Produktänderung EILP18-Klammer mit neuer Toleranz

**Product / Process Change Notification
Produkt-/ Prozess-Änderungsmitteilung**

1. ID No. / ID-Nr.: FER 14.001		2. Date of announcement / Datum der Ankündigung: Feb. 14, 2014	
3. Type / Produktgruppe: Yoke / Bügelhalterung EILP18	Old ordering code / Alte Bestell-Nr.: B66284F2204X000	New ordering code / Neue Bestell-Nr.: No change / Keine Änderung	Customer part number / Kundensachnummer:

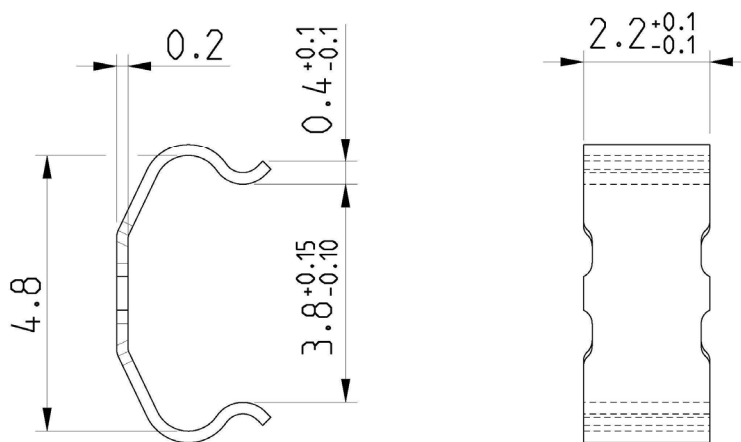
Bei der EPCOS Bügelhalterung der Kernform EILP18 (Ferritezubehör) aus dem Werk Šumperk, Tschechien, ändert sich die Toleranz für das Maß der Klammeröffnung: Sie wird zur Optimierung der Fertigung von 3,8 mm +0,15 mm auf 3,8 mm +0,15/-0,10 mm angepasst.

4. Description of change / Beschreibung der Änderung: The tolerance for the opening dimension of EPCOS yokes with EILP18 core shape (ferrite accessories) from the Šumperk plant, Czech Republic, has been changed. This tolerance is being adjusted from 3.8 mm +0.15 mm to 3.8 mm +0.15/-0.10 mm in order to optimize the production process./ Bei der EPCOS Bügelhalterung der Kernform EILP18 (Ferritezubehör) aus dem Werk Šumperk, Tschechien, ändert sich die Toleranz für das Maß der Klammeröffnung: Sie wird zur Optimierung der Fertigung von 3,8 mm +0,15 mm auf 3,8 mm +0,15/-0,10 mm angepasst.
